OGGETTO: [ID_VIP: 8014] Valutazione preliminare ai sensi dell'art. 6 comma 9 del D. Lgs. 152/2006 relativa al progetto "Lavori di riqualificazione del porto turistico e porto pescatori di Torregrande". Comune di Oristano (Oristano). Valutazione Preliminare ai sensi dell'art. 6, c. 9, del D.Lgs. 152/2006. Nota Tecnica.

Oggetto della richiesta di valutazione preliminare

Figura 4 – Vasca di colmata e sito di trattamento

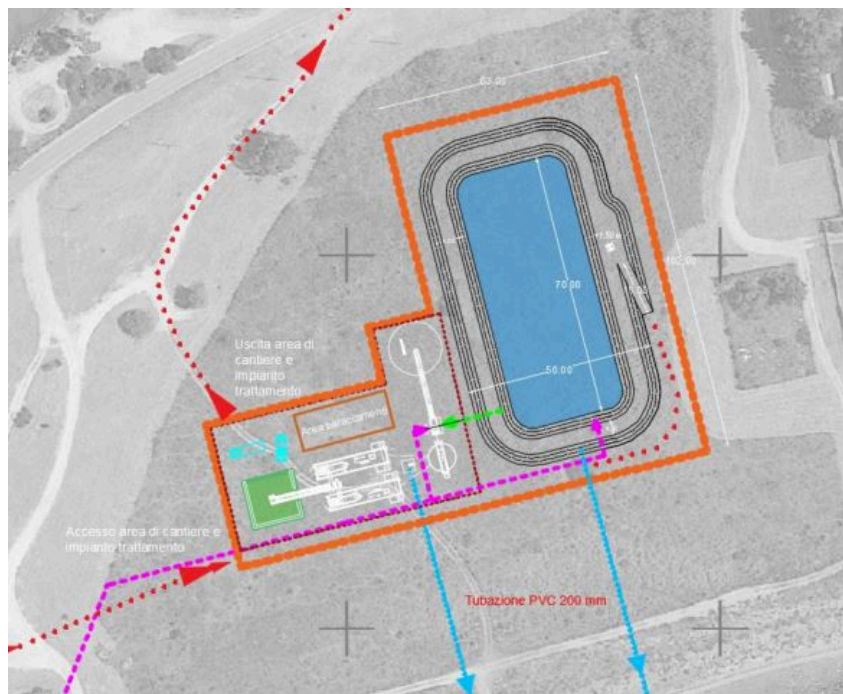
- il progetto prevede la realizzazione ex-novo di una cassa di colmata e di un impianto di trattamento, se pur temporanei, in un'area ove sono presenti specie caratteristiche dell'habitat 1410;

Figura 5 – Siti Natura 2000

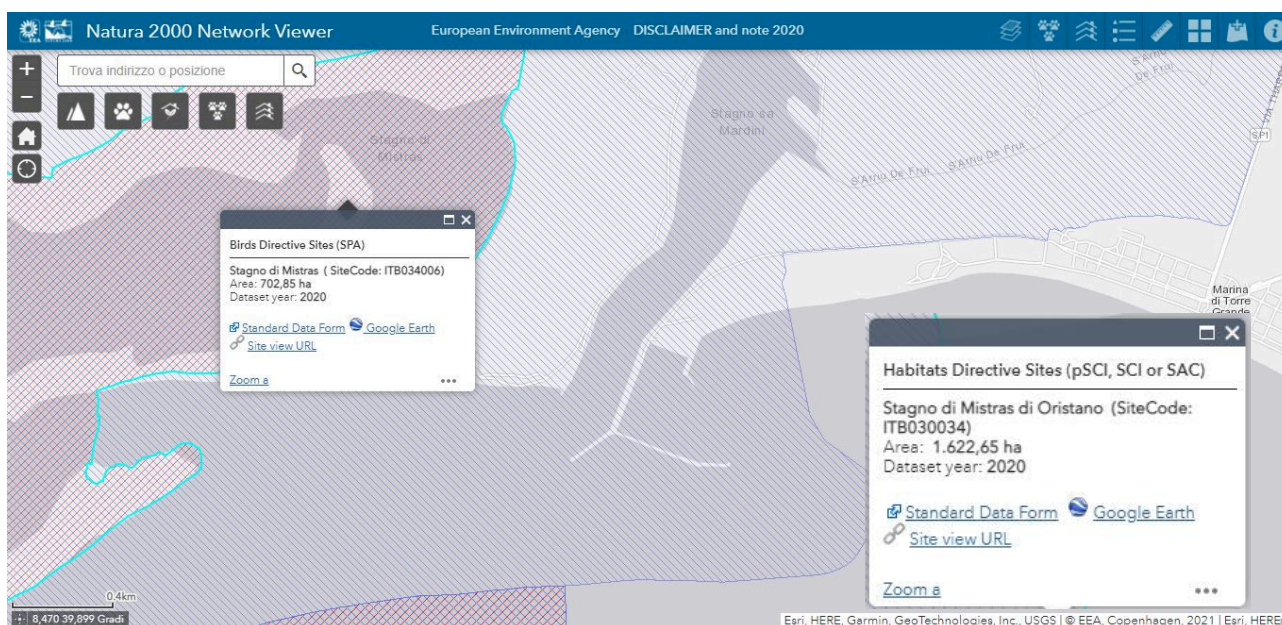
- il porto di Torregrande ricade all'interno del SIC "Stagno di Mistras di Oristano" (ITB030034) e del "Parco Regionale Sinis-Montiferru" e nelle "Oasi permanenti di protezione faunistica";
